改善箇所説明図

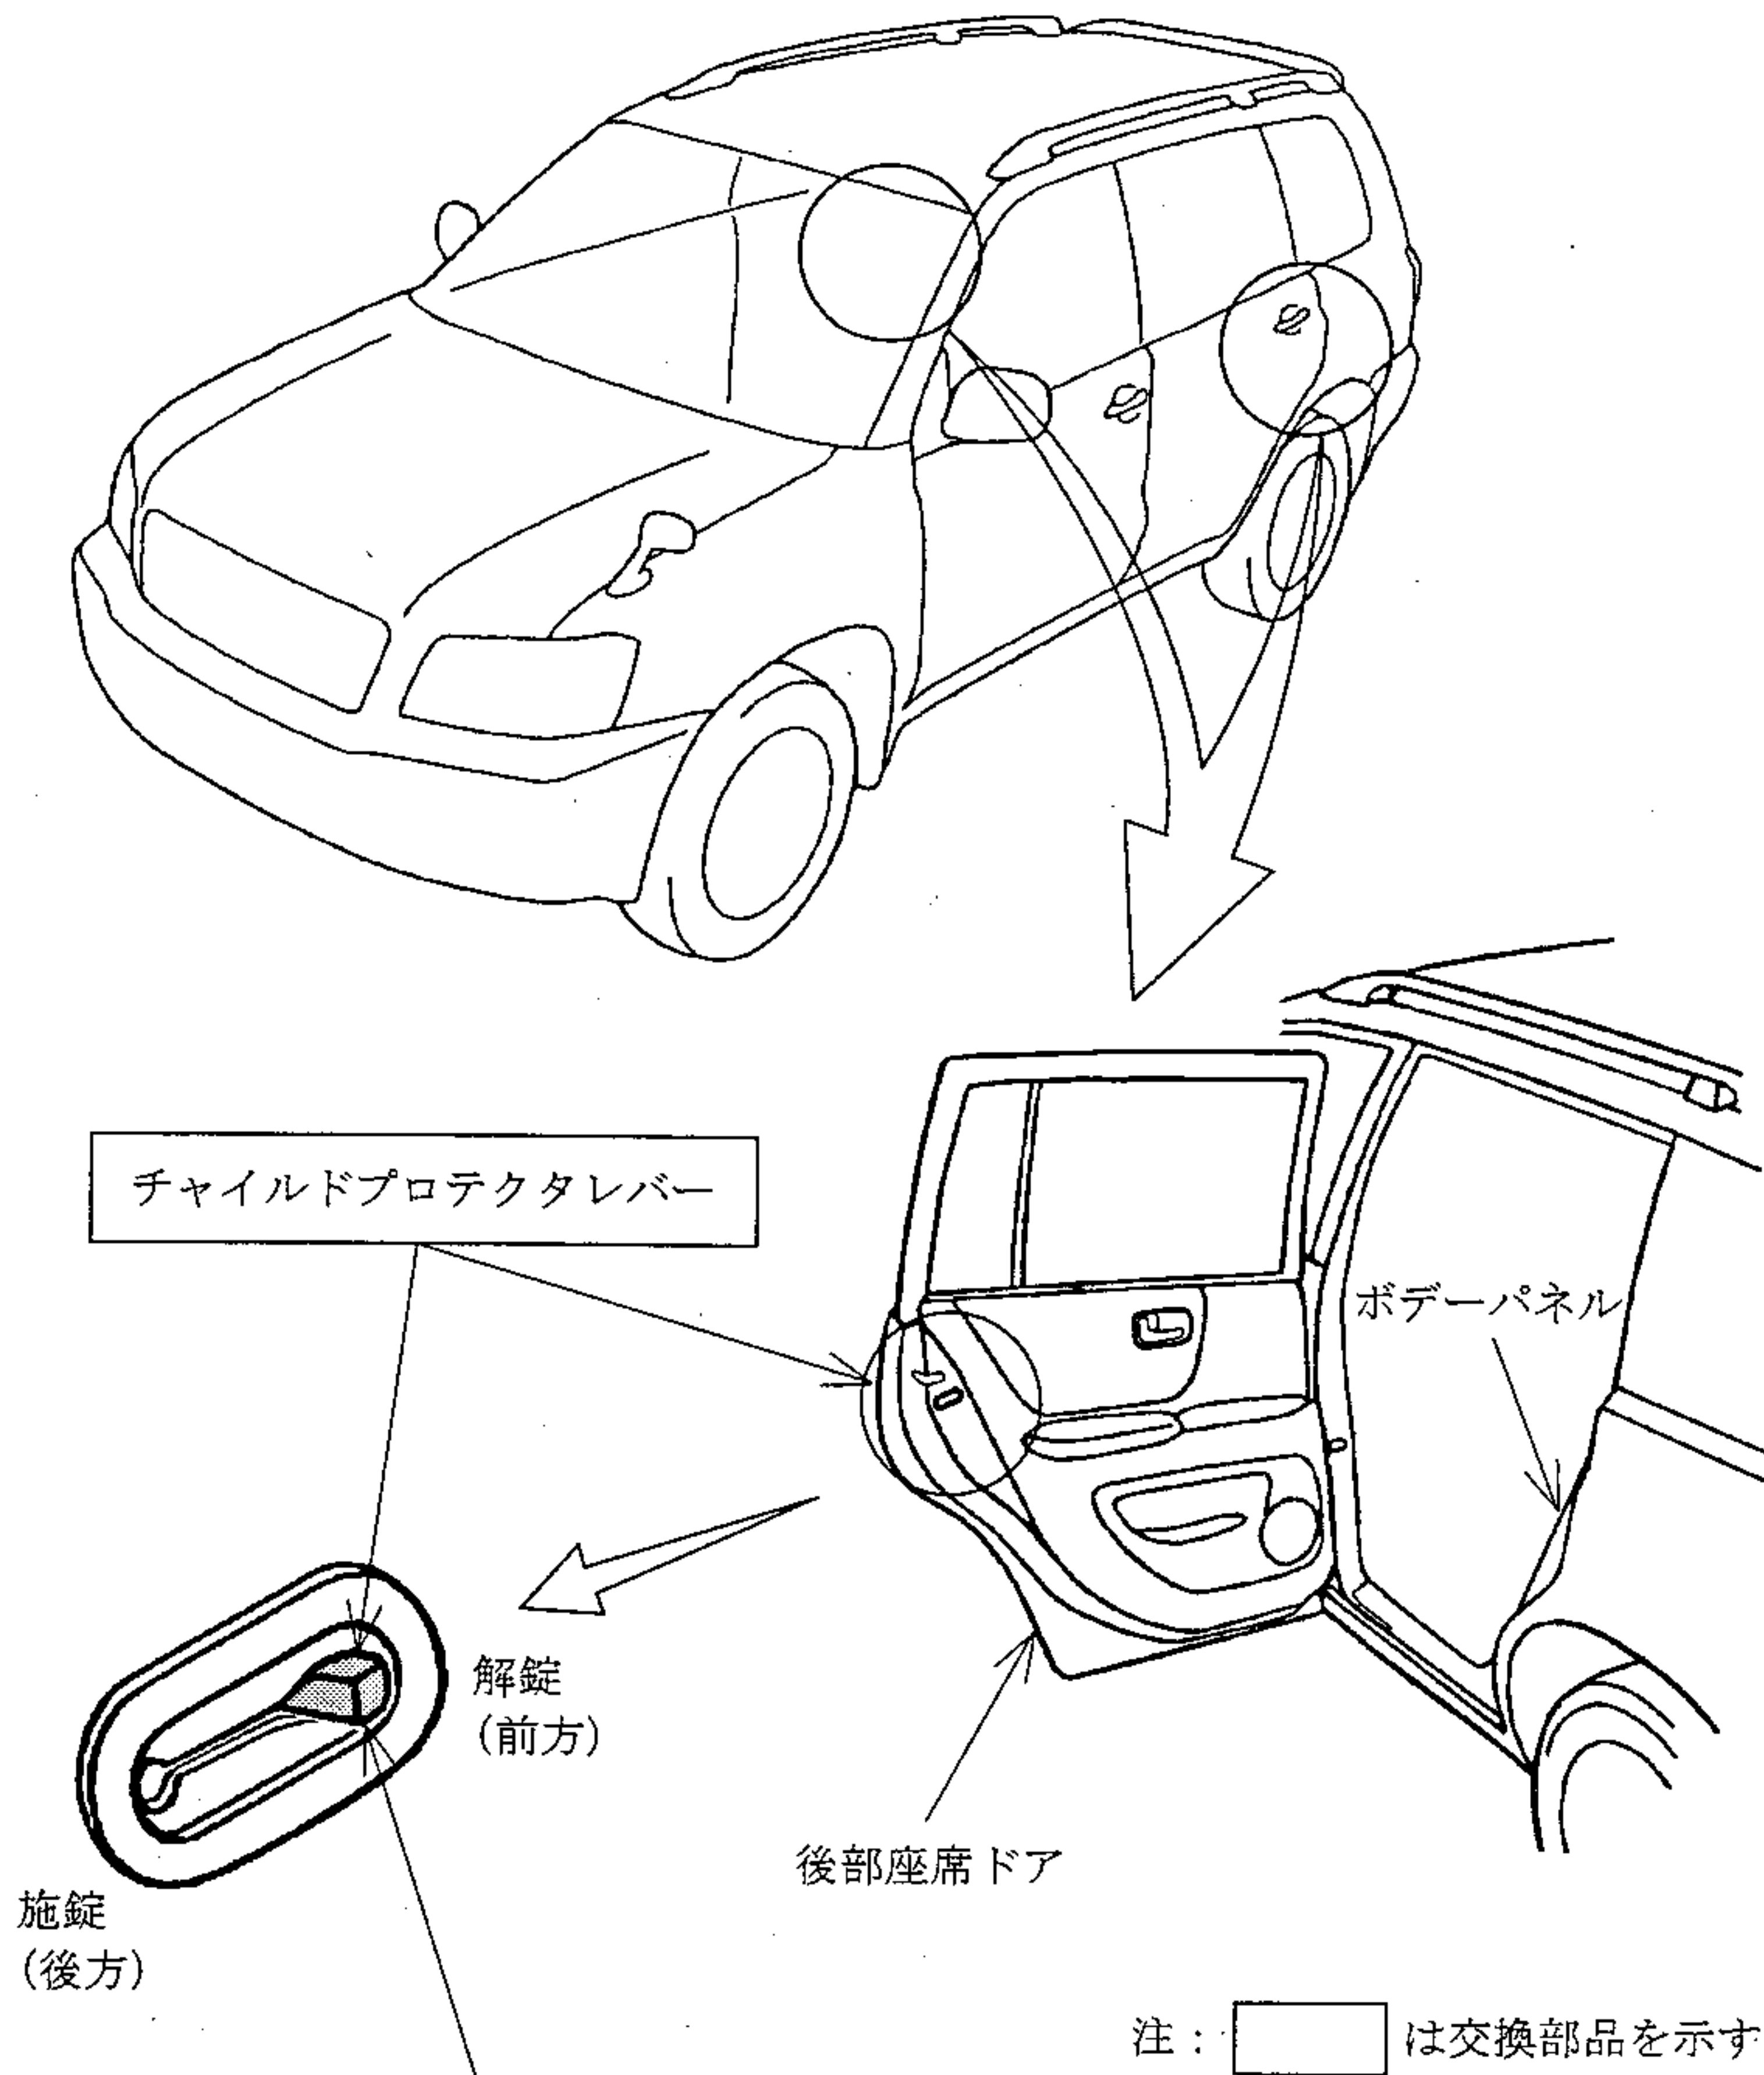
不具合発生箇所

後部座席ドアに取付けられているチャイルドプロテクタ(子供が誤ってドアを開けることを防止する装置)のレバーとボデーパネルとの隙間が狭いため、ドアを強く閉めると当該レバーの先端がボデーパネルと接触して動くことがある。そのため、チャイルドプロテクタを施錠しても解除されるおそれがある。

改善の内容

全車両、チャイルドプロテクタレバーを対策品と交換する。

識別: エンジンルーム左側のボデーパネル上面(サスペンション取付部前側)に黄色ペイントを塗布する。
